OPINIA HYDROLOGICZNA

W ZAKRESIE POTENCJALNEGO NARUSZENIA STOSUNKÓW WODNYCH ORAZ POPRAWNOŚCI ROZWIĄZAŃ PROJEKTOWYCH ZWIĄZANYCH Z BUDOWĄ STAWU ANTECKIEGO

GMINA ANDRYCHÓW
RYNEK 15
34-120 ANDRYCHÓW

Bielsko-Biała, marzec 2022 r.

Rys. 10. Zasięg zwierciadła wody oraz głębokość wody dla $Q_{1\%}$ dla stanu istniejącego 2022

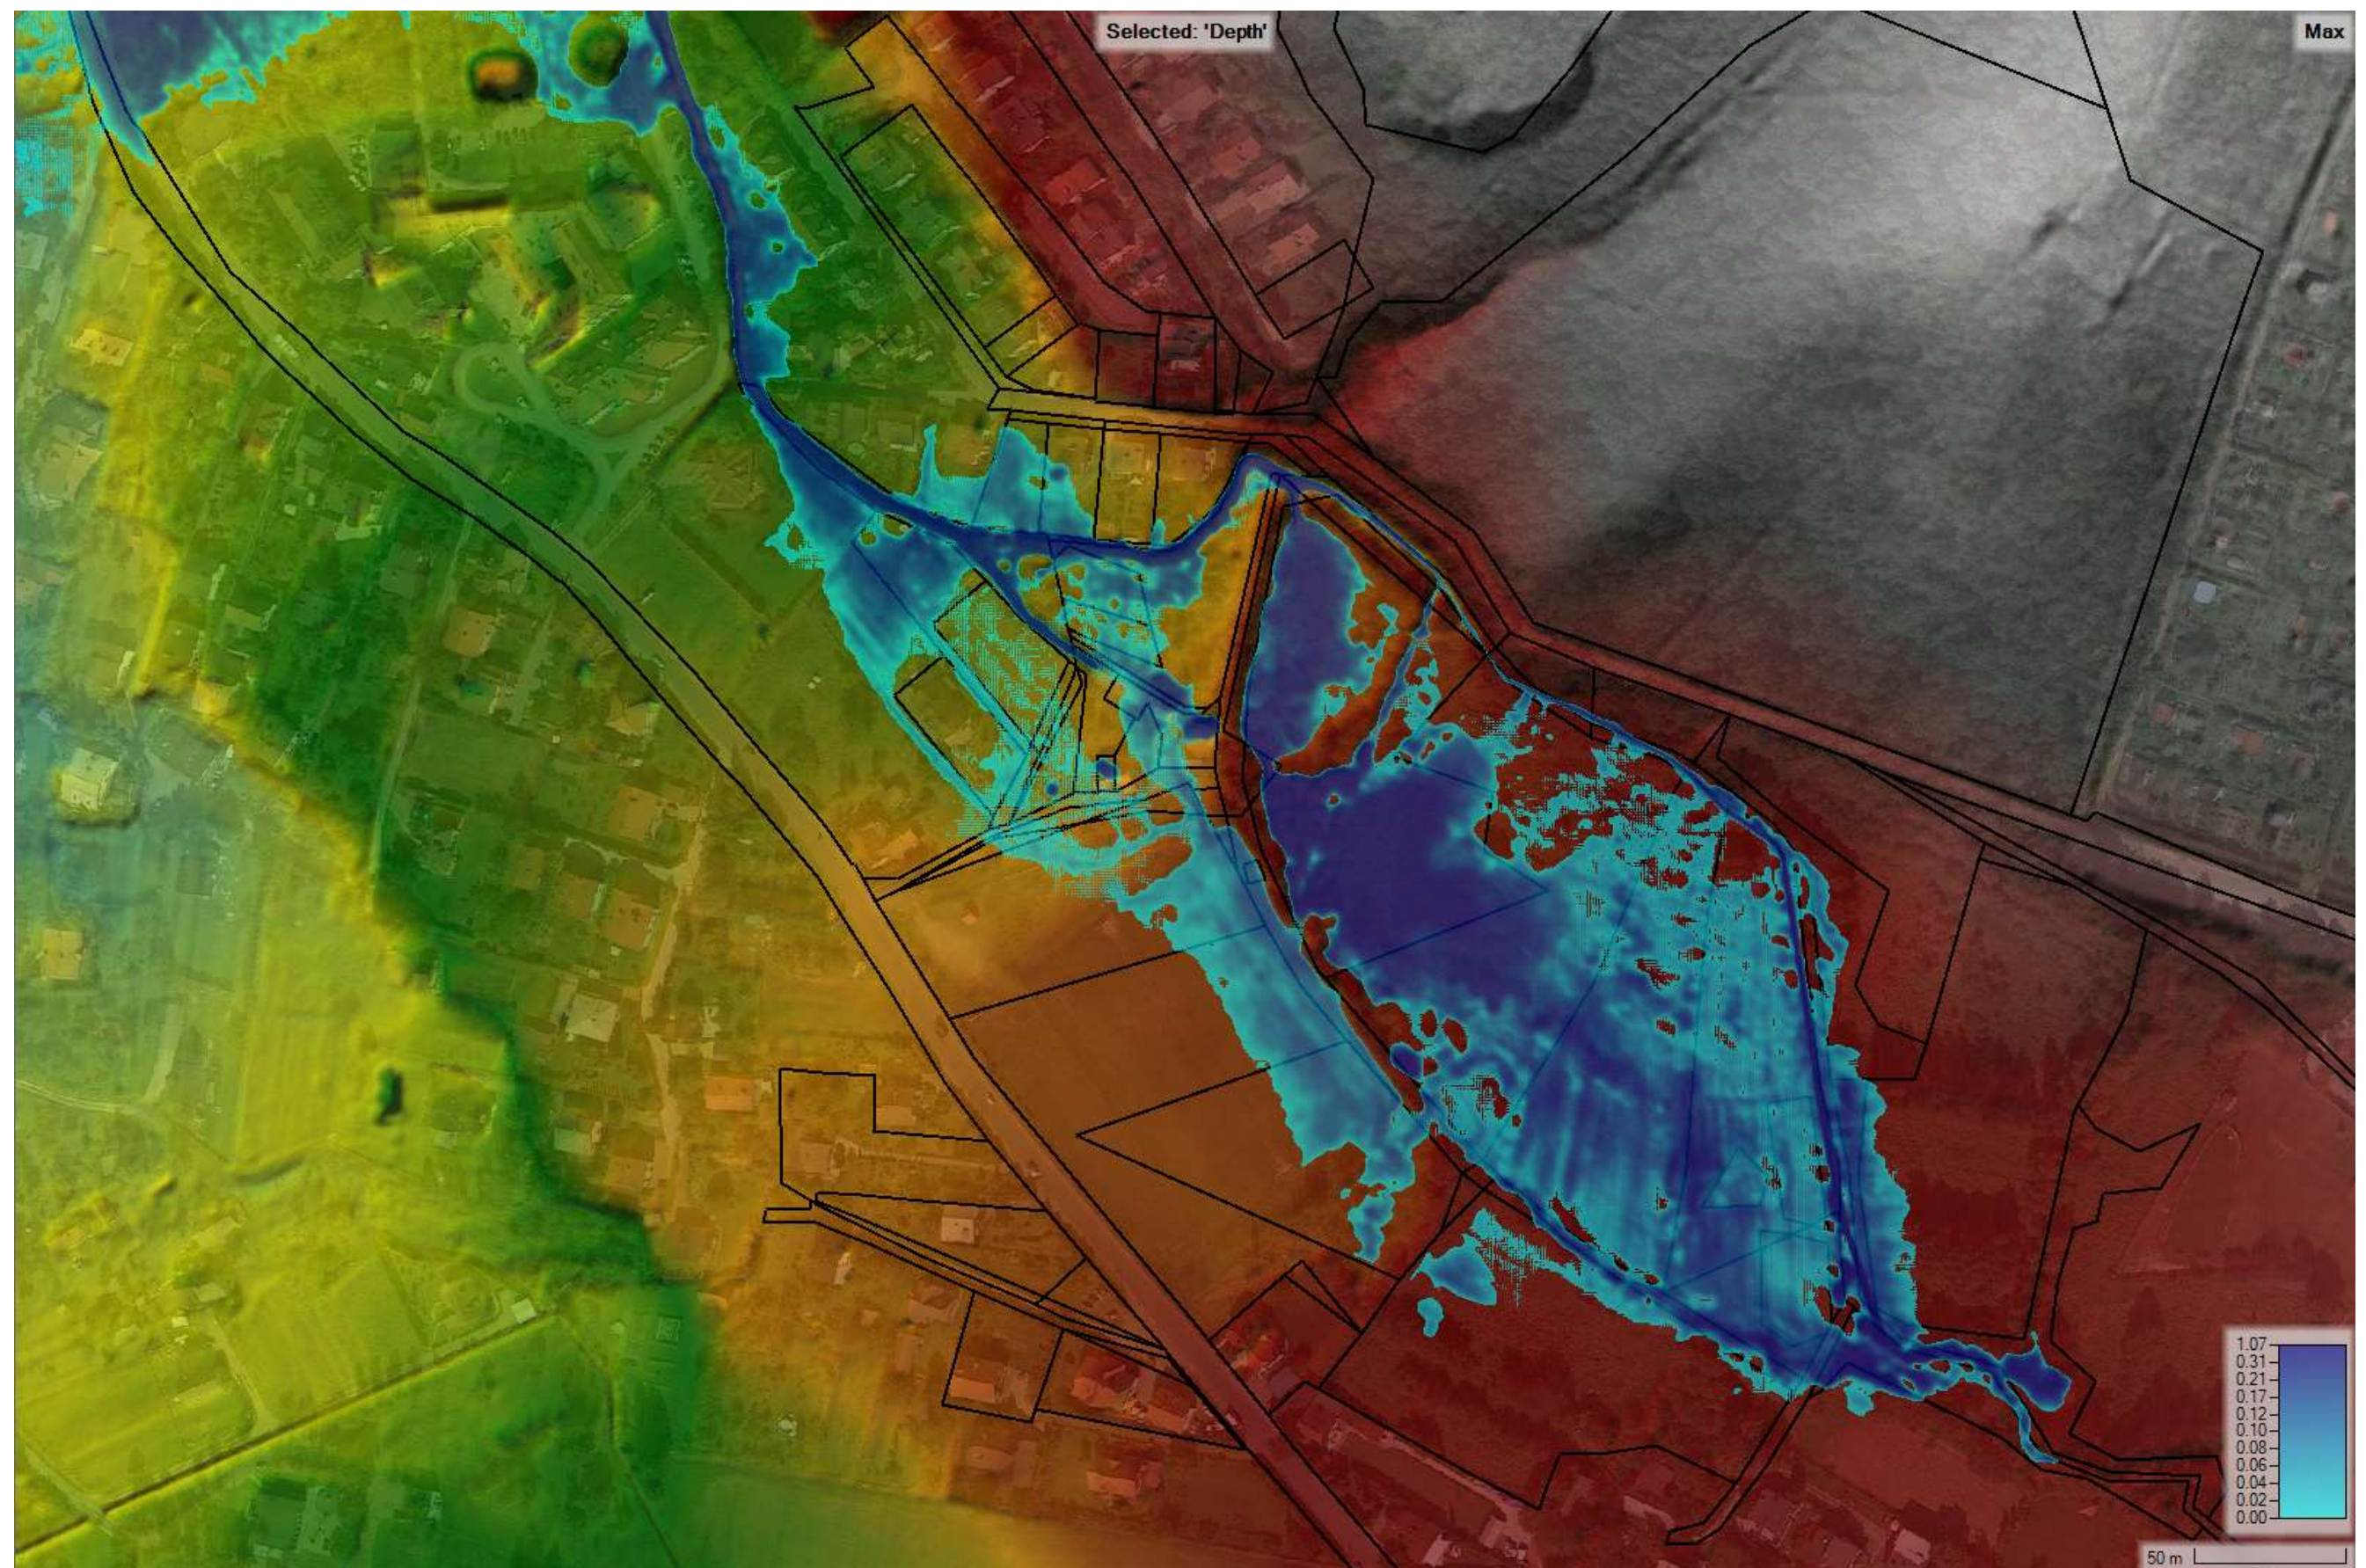
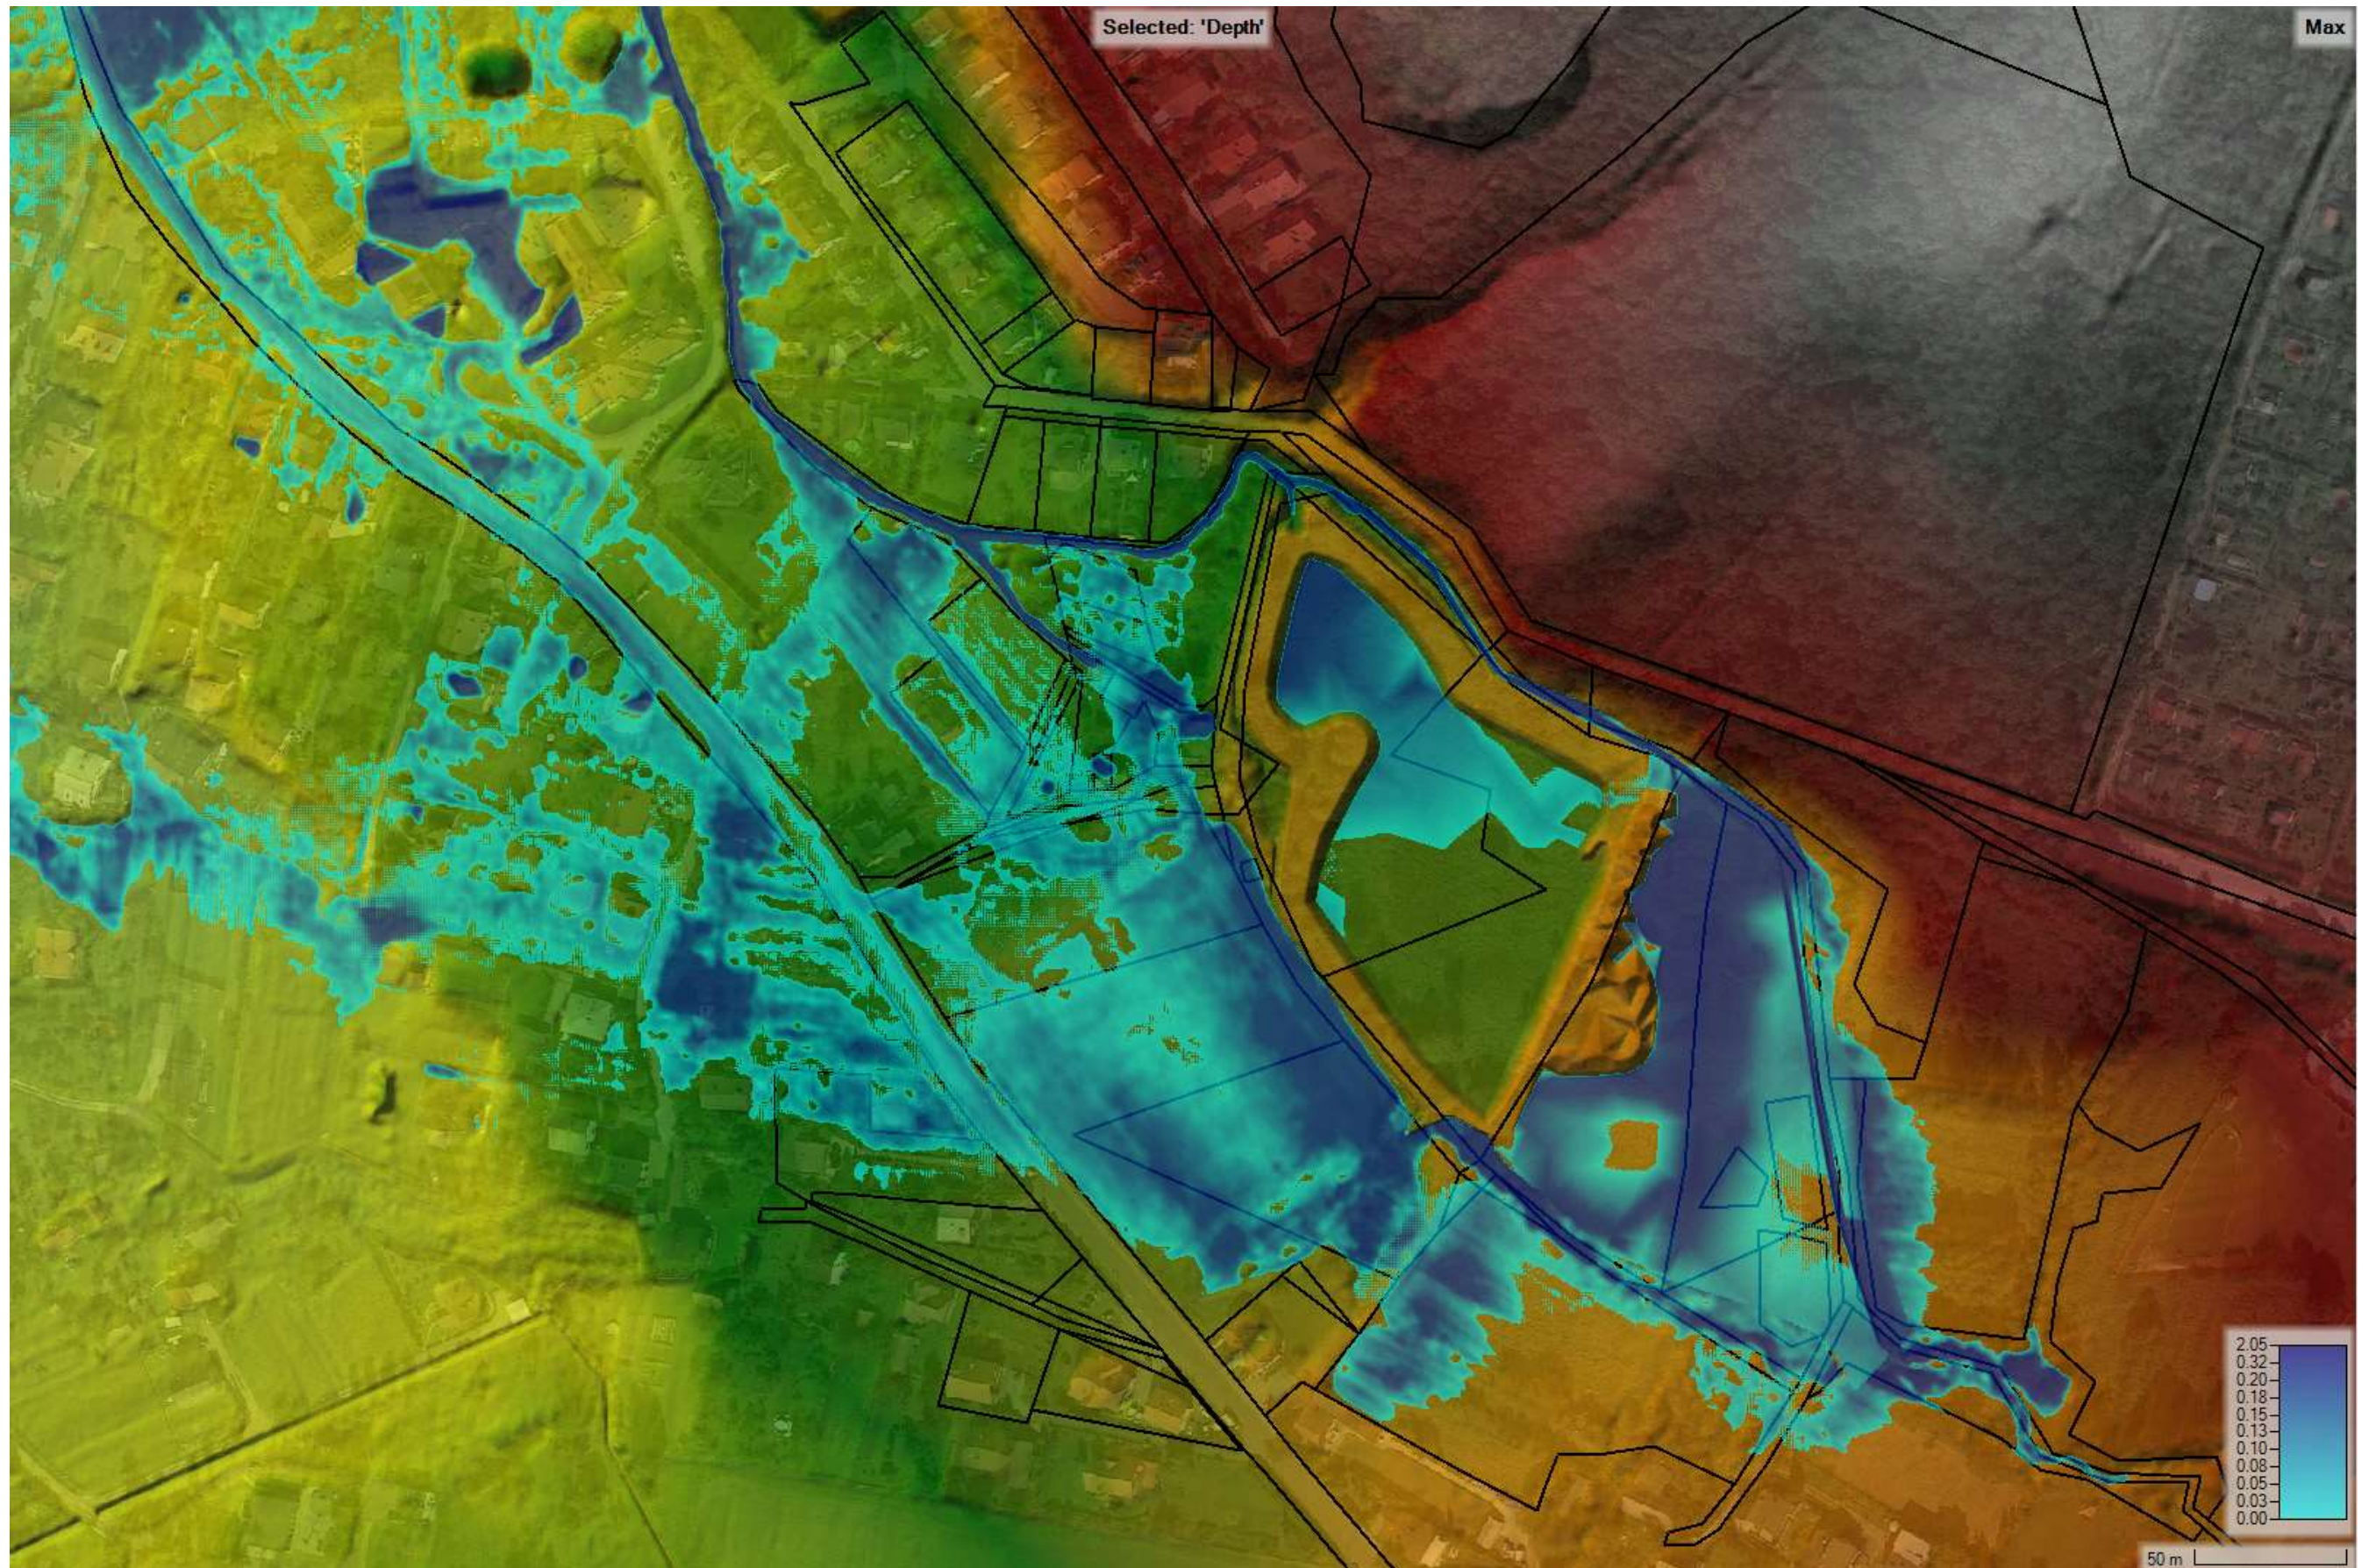
Z modelowania hydraulicznego wynika jednoznacznie, że budowa Stawu Anteckiego, w tym budowa grobli przegradzającej wpłynęła w znaczący sposób na zmianę stosunków wodnych dla obszaru opracowania. Na rysunku 7 przedstawiono numeryczny model terenu aktualny na 2012 rok. Na rysunku 8 przedstawiono numeryczny model terenu dla stanu istniejącego. Samo ukształtowanie terenu przedstawiono na rysunkach 7 i 8 sugeruje, iż, w przypadku wystąpienia wód z koryta cieku Bez nazwy biegnącego po wschodniej i północnej części obszaru opracowania, przepływ wody przez dolinę będzie mocno ograniczony.

Rys. 3 Mapa prędkości oraz hydrogram przepływu $Q_{1\%}$ w rejonie kładki w km 1+964

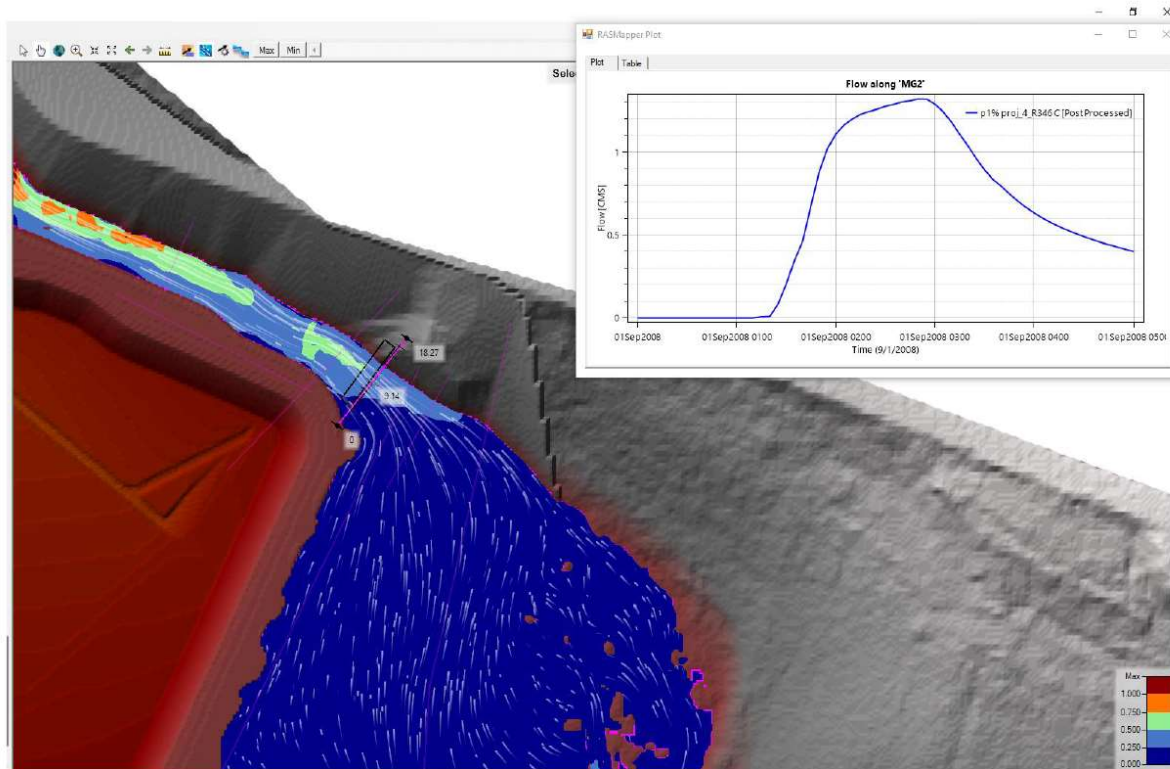
Należy jednak podnieść kwestię, iż z obliczeń hydrologicznych oraz obliczeń hydraulicznych nie zostały wyciągnięte odpowiednie wnioski biorąc pod uwagę projekt budowy Stawu Anteckiego.

Z przedstawionych wyników obliczeń wynika jednoznacznie, iż autor obliczeń hydrologicznych miał świadomość istnienia problemu jakie może powodować budowa grobli w tej lokalizacji, a dokładniej, iż może ona powodować zmianę stosunków wodnych dla tego terenu. Na stronie 6 obliczeń hydrologiczno-hydraulicznych zostały przedstawione wyniki obliczeń dla przekroju zamykającego ciek Bez nazwy, z wyników tych wynika, że dla prawdopodobieństwa wystąpienia $p=1\%$ natężenie przepływu wynosi $6,7 \text{ m}^3/\text{s}$. Wnioskować zatem należy, iż w przypadku wystąpienia przepływu $Q_{1\%}$, istniejącą doliną przepływa woda o natężeniu $6,7 \text{ m}^3/\text{s}$. Natomiast w dalszej części obliczeń hydrologiczno-hydraulicznych są wykonane obliczenia hydrauliczne dla kładek zlokalizowanych w północno-wschodniej oraz północno-zachodniej części projektowanego Stawu Anteckiego (strona 33-36 obliczeń hydrologiczno-hydraulicznych). Do obliczeń kładek nie został ujęty przepływ obliczony w punkcie 6 obliczeń hydrologiczno-hydraulicznych, który wynosi $6,7 \text{ m}^3/\text{s}$, ale zostało wykonane modelowanie hydrauliczne dwuwymiarowe (rys. 14), które określa wartość przepływu dla tego miejsca na poziomie $1,41 \text{ m}^3/\text{s}$.

Wobec czego autor obliczeń hydrologicznych bezsprzecznie miał świadomość rozdziału przepływu po wykonaniu grobli, przyjmując inną wartość przepływu obliczeniowego dla kładek, aniżeli dla całego cieku Bez nazwy, który przepływa przez tą dolinę. Na rysunku 14 przedstawiono jeden z rysunków zawartych w obliczeniach hydrologiczno-hydraulicznych, który wskazuje, iż dochodzi do rozdziału wód

w wyniku budowy grobli Stawu Anteckiego, na rysunku tym został przedstawiony tylko fragment doliny, nie pokazano w jaki sposób grobla rozdziela przepływ wód przez dolinę cieku Bez nazwy. Zdaniem autora niniejszego opracowania na etapie wstępnych analiz projektowych (obliczeń hydrologiczno-hydraulicznych) oraz na etapie projektowym, możliwe było wprowadzenie takich rozwiązań, które niwelowałyby potencjalne zagrożenia. Wiązałoby się to ze zmianą decyzji środowiskowej (wydanej w dniu 19.08.2019 r.), która została wydana przed wykonaniem obliczeń hydrologiczno-hydraulicznych.
